FORSLAG TIL ÆNDRINGER EFTER HØRING

FORSLAG TIL LOKALPLAN JERNBANEBYEN OG KOMMUNEPLANTILLÆG

Efter høringen foreslås en række ændringer til lokalplanforslaget.

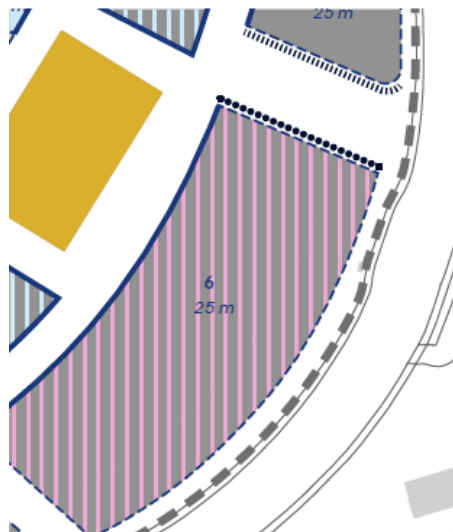
115.	Tegning 2a, 2b og 2c. Anvendelse i stueetagen (1. etage), Anvendelse 2. etage og Anvendelse fra 3. etage og op.  Ændring på baggrund af opfølgning vedr. Vognværkstedet	Anvendelse for stangbebyggelse ændres til kun boliganvendelse, da den tidligere planlagte institution nu flyttes ind i Vognværkstedet.

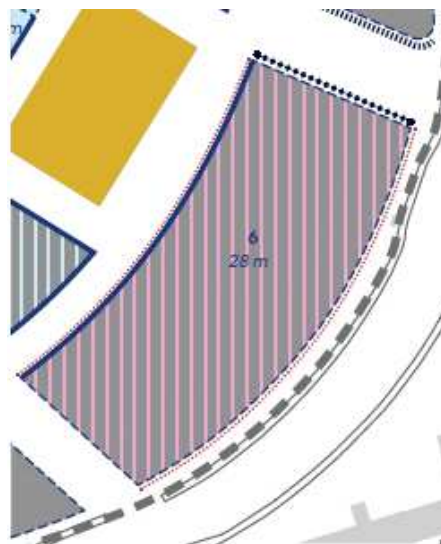
125.	Tegning 5a - Bevaring  23 Kontor- og administrationsbygning 24 Toldkammer 25 Dieselsiloer 26 Teknisk anlæg ved Vasbygade 27 Spor 28 Drejeskiveanlæg, bro, førerhus og spor 29 Skydebroanlæg, broer, førerhus og spor Ændring på baggrund af høringssvar fra Banedanmark og efterfølgende dialog.	Nr. 25 Dieselsiloerne udtages - og nummerering opdateres.  23 Kontor- og administrationsbygning 24 Toldkammer 25 Teknisk anlæg ved Vasbygade 26 Spor 27 Drejeskiveanlæg, bro, førerhus og spor 28 Skydebroanlæg, broer, førerhus og spor
126.	Tegning 5b1 Bebyggelsens omfang og placering I, II, VI  Ændring på baggrund af høringssvar	Højde for byggefelt til parkeringshus ved Vasbygade i delområde I justeres, så der muliggøres en højde på op til 27 m mod Vasbygade. Maksimal højde på 25 m ind mod vævet fastholdes.

Tegning 5b1 Bebyggelsens omfang og placering I, II, VI

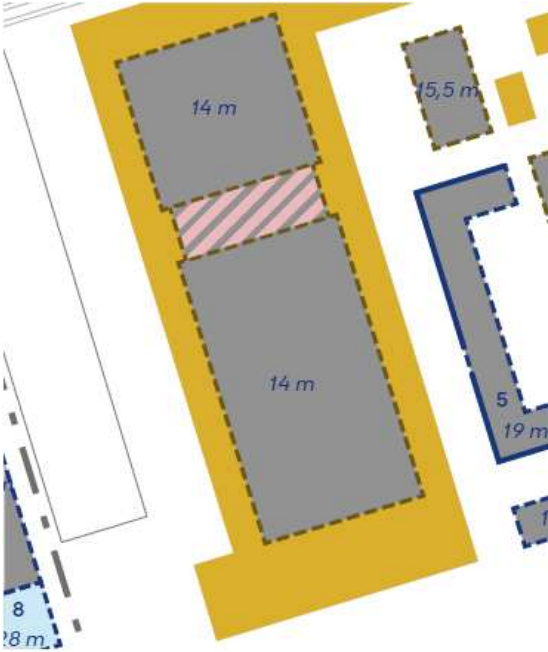
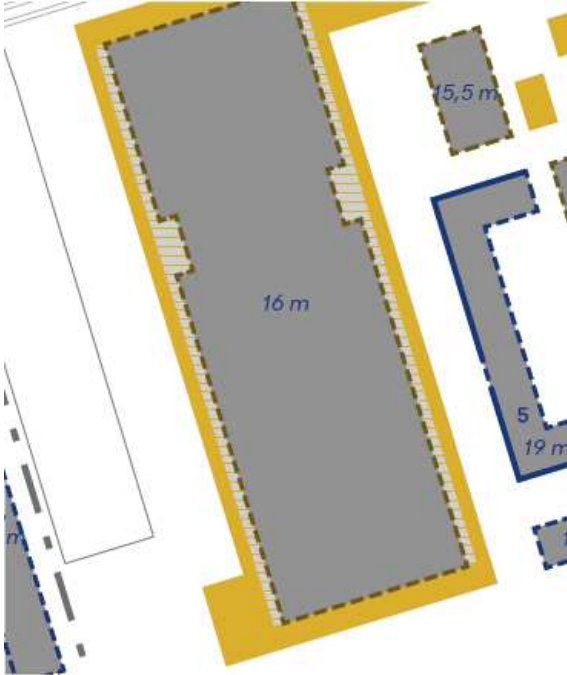
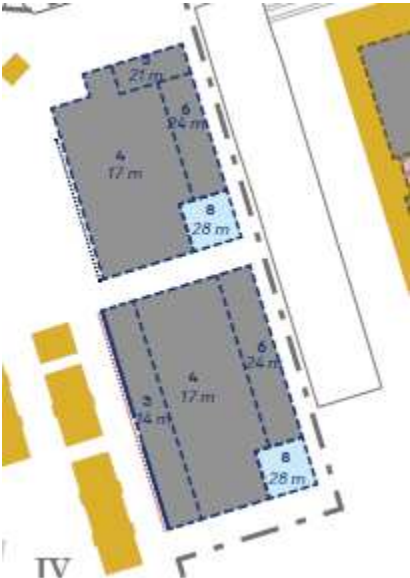
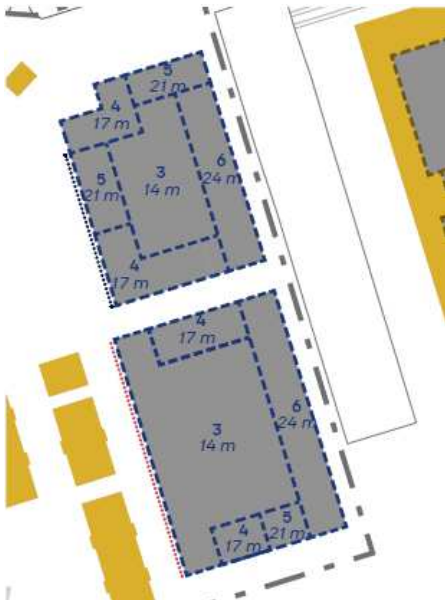
Ændring på baggrund af høringssvar

Byggefelt nord for plejehjem foreslås reduceret med 5 m mod plejehjemmet, så det tilsvare ønsket projekt.

Den maksimale højde øges til 28 m for at muliggøre ønsket projekt med fire sadeltage. Der fastlægges en gesimshøjde på højst 21 m på bygnings langsider for at sikre lysforhold i vævet.

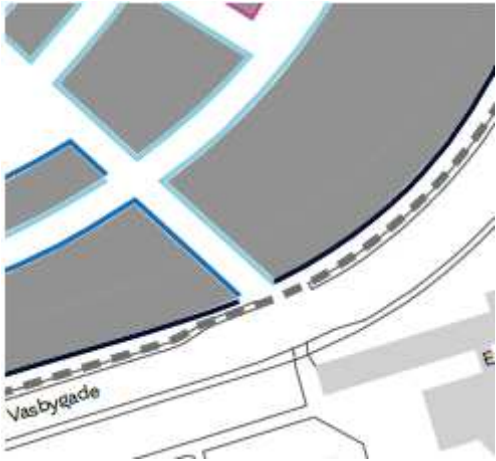
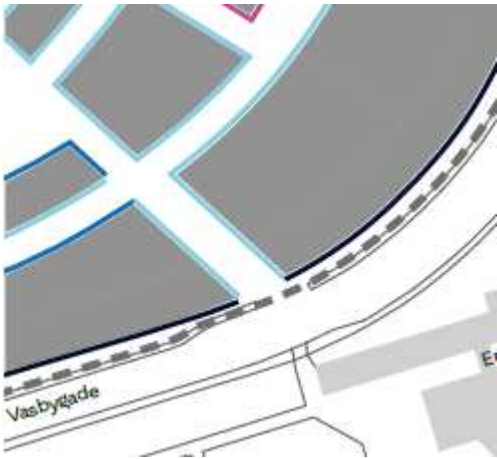
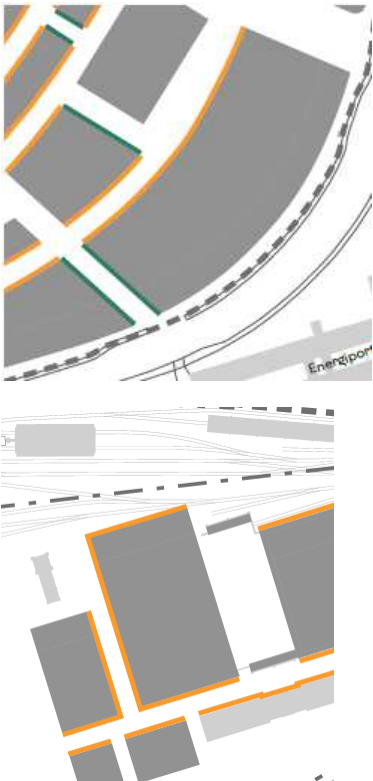
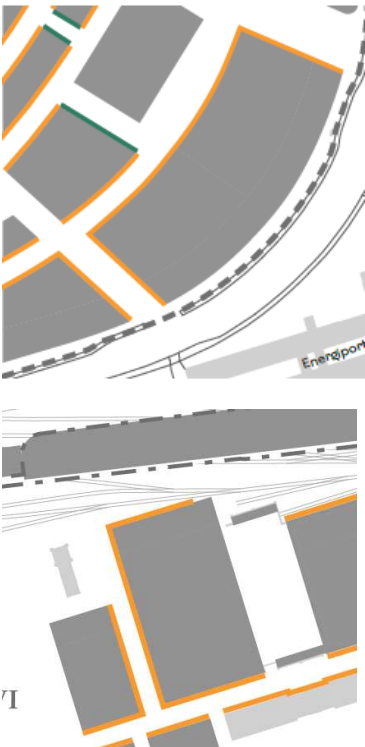
128.	Tegning 5b3. Bebyggelsens omfang og placering. IV, V, VII  Ændring på baggrund af undersøgelse af skolens volumenbehov.	Byggefelt for ny påbygning i Vognværkstedet udvides siderne og højde øges fra 14 til 16 m og byggefelt for påbygning udvides mod nord og syd. mhp. at sikre rummelighed til skolens funktionsbehov. Der muliggøres sammenbygning over passagen. Der tilføjes signatur, hvor shedtag kan fjernes. 
129.	Tegning 5b3. Bebyggelsens omfang og placering. IV, V, VII  Ændring på baggrund af høringssvar	Højde på bygning nord for Vognværkstedet reduceres, så bygningen højst må være 4 etager/15 m.

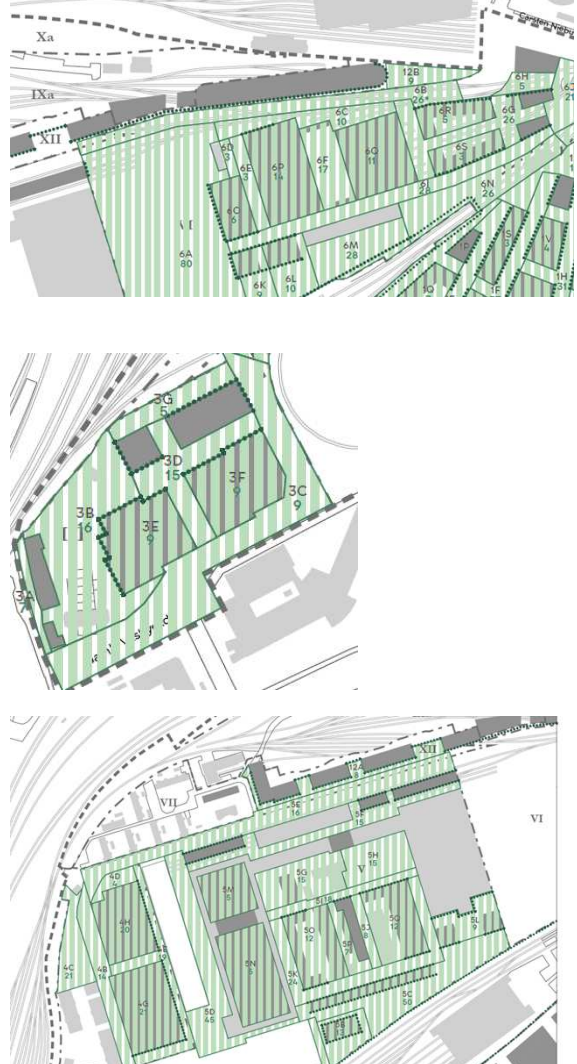
130.	Tegning 5b3. Bebyggelsens omfang og placering, IV, V, VII  Ændring på baggrund af TMU ændringsforslag vedr. lukkede karréer	Punkthuse udgår af de to nordligste byggefelter i område IV for at understøtte, at bebyggelsen etableres som lukkede karréer. Højder justeres mhp. at muliggøre en fleksibilitet til at reducere bebyggelse i gårdrum og til evt. at undlade punkthuse i karré syd for. 
131.	Tegning 5b3. Bebyggelsens omfang og placering, IV, V, VII,  Ændring på baggrund af høringssvar	Der muliggøres en højde på op til 8,5 m for ny bygning i Den Gule By for at muliggøre bedre udnyttelse af overetagen.

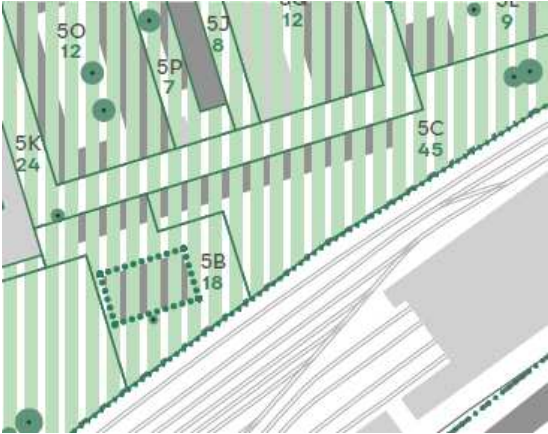
132.	Tegning 5b3. Bebyggelsens omfang og placering, IV, V, VII, 	Byggefelt for daginstitution forlænges, så det er muligt at etablere en mere hensigtsmæssig institution med lavere husdybde. Højde for bebyggelse nord for ændres til 5 etager og 19 m, da der nu muliggøres bolig her. 
133.	Tegning 5b1 og 5b3. Bebyggelsens omfang og placering, IV, V, VII, XII Ændring på baggrund af tilføjelse af ny, støjafskærmende randbebyggelse.	Der tilføjes ny støjafskærmende randbebyggelse og p-hus.  
134.	Tegning 5c1. Porte, I, II, VI, XII Ændring på baggrund af tilføjelse af ny, støjafskærmende randbebyggelse.	Der tilføjes område med krav om placering af port eller åbning i parkeringshuset for at muliggøre adgang til parkeringshus og til Banedanmarks arbejdsareal, som skal foregå gennem porten.

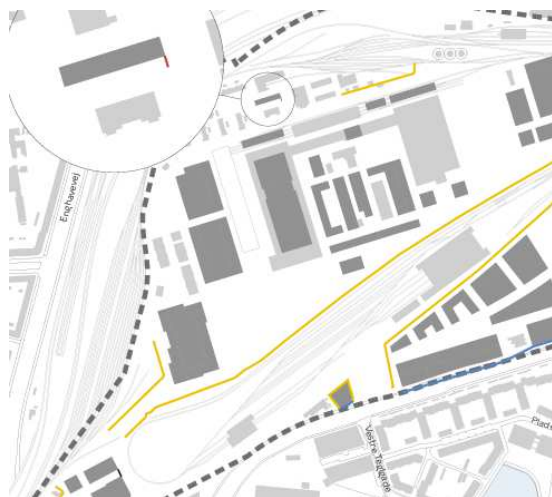
147.	Tegning 7a Byrum  Ændring på baggrund af høringssvar	Stiforbindelse c mellem byrum L2 og L3 fjernes. Stiforbindelse d benævnes i stedet stiforbindelse c som konsekvensrettelse. 
148.	Tegning 7a Byrum  Ændring på baggrund af høringssvar	Der tilføjes markering af zone for placering af sti gennem Vasby Have. 
149.	Tegning 7a Byrum  Ændring på baggrund af opfølgning på ændringer af Vognværkstedet.	Afgrænsning af byrum R ændres, fordi daginstitution i stangbebyggelse nord for lægges ind i Vognværkstedet 
150.	Tegning 7a Byrum Ændring på baggrund af tilføjelse af ny, støjafskærmende randbebyggelse langs Otto Busses Vej	Der tilføjes nye byrum, Y, Z og Æ mellem bygnin- ger i ny, støjafskærmende randbebyggelse.
